MAT.: Ante-proyecto Sector El Blanco, zona de escuelas y travesía.

## **ACTA REUNIÓN PARTICIPACION CIUDADANA “PLAN NACIONAL DE MEJORAMIENTO DE ZONA DE ESCUELAS Y TRAVESÍA, REGIÓN DE AYSÉN”**

## PRESENTACIÓN DEL PROYECTO DE SEGURIDAD Y TRAVESIA EN ZONA DE ESCUELA EN EL BLANCO

A continuación se muestra plano de planta con las obras a ejecutar. Considerando 4 sectores, como se muestra en la lámina.

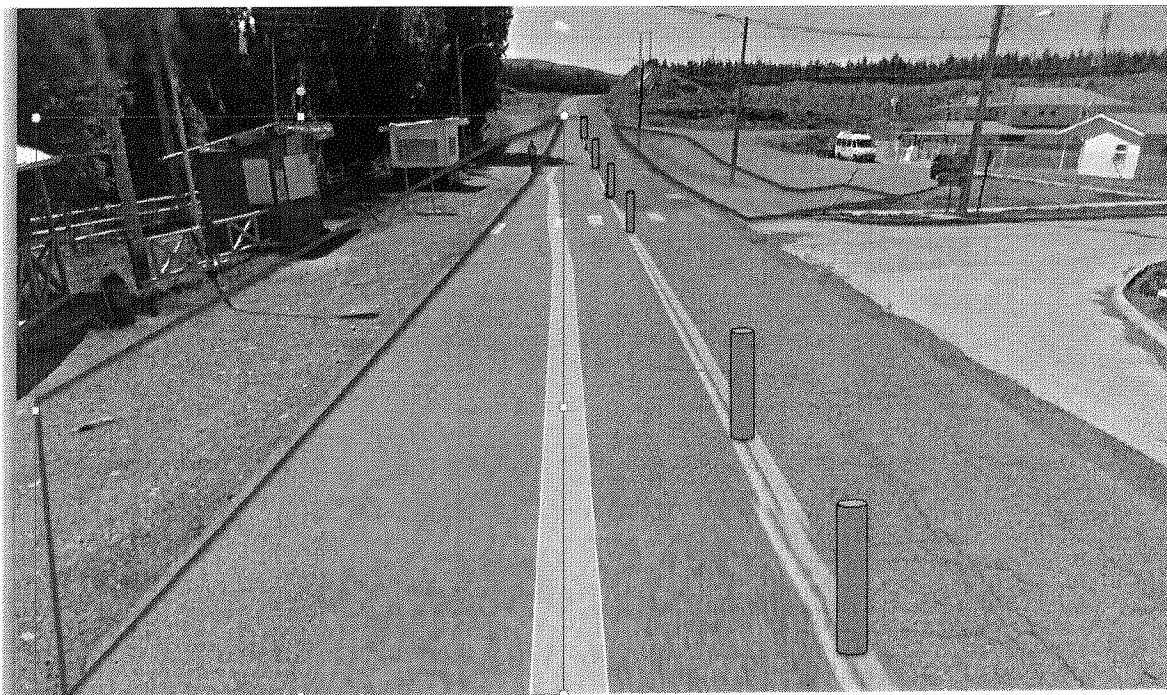
En el sector 1 se considera: pavimentación de la ruta, ampliación de plataforma pavimentada para parada camiones y buses, caseta paradero para peatones, acceso carabineros, segregación de pistas.

Sector 2, se considera pavimentación de la ruta, ampliación de plataforma pavimentada para detenciones, colocación de lomo de toro y segregación de pistas.

Sector 3, se considera mejoramiento de terraplén para facilitar el acceso a la ruta, pavimentación de la ruta, veredas.

Sector 4, se considera pavimentación de la ruta, colocación de veredas.

Los vehículos que vienen desde Balmaceda vienen muy rápido, ¿Se podría poner una señal para disminuir la velocidad?.

**Pregunta:** Los paraderos propuestos no protegen de la lluvia, ¿se puede cerrar la ventana?

**Pregunta:** Las esculturas de madera y cerquitos, ¿se podrían reubicar?

**Pregunta:** ¿Se considera cortar los álamos que están en la vuelta de la hostería?, hay 3 árboles que molestan mucho para cruzar.

**Pregunta:** ¿Cómo se evitará que se acumule el agua.

**Pregunta:** ¿Cómo retornarán al Blanco los que están en dirección a Coyhaique?,

**Pregunta:** ¿Se pondrá iluminación?

**Respuesta:** Dado que el proyecto se encuentra en una zona rural, la velocidad de circulación es de 100 km/hr, por lo que se contemplan señales de velocidad sugerida. Además, el proyecto contempla la colocación de 2 lomos de toro para disminuir la velocidad, con las señales de advertencia respectivas, además de segregadores para las pistas, por lo que la circulación de vehículos será más lenta.

**Respuesta:** No es conveniente poner vidrios porque la gente los quiebra. Se podría dejar sin ventana el lado por donde no vienen los vehículos y la locomoción.

**Respuesta:** La escultura de El Mate y el letrero de El Blanco no se afectarán. Sin embargo es necesario remover algunos cercos y las otras esculturas, por tanto si se quisieran reubicar, tendrían que solicitarlo a la Municipalidad. Se requeriría que se sacaran antes de Octubre.

**Respuesta:** Los árboles que están en la faja vial serán cortados, particularmente si molestan la ejecución de la obra o la seguridad.

**Respuesta:** Se contempla una alcantarilla que evacue el agua hacia el río, por lo que no debería quedar agua apozada.

**Respuesta:** Con los segregadores de tránsito no se podrá girar en el mismo camino, por lo que se considera un retorno en el cruce a Cerro Galera.

**Respuesta:** No está contemplada la iluminación en este proyecto, porque son proyectos que no consideran muchos recursos. Sólo se podría desplazar algún poste que interfiera con las obras.

Lo que se puede hacer, es dejar tubos de acero bajo el pavimento, para las canalizaciones posteriores, cuando la Municipalidad ponga las nuevas luminarias.
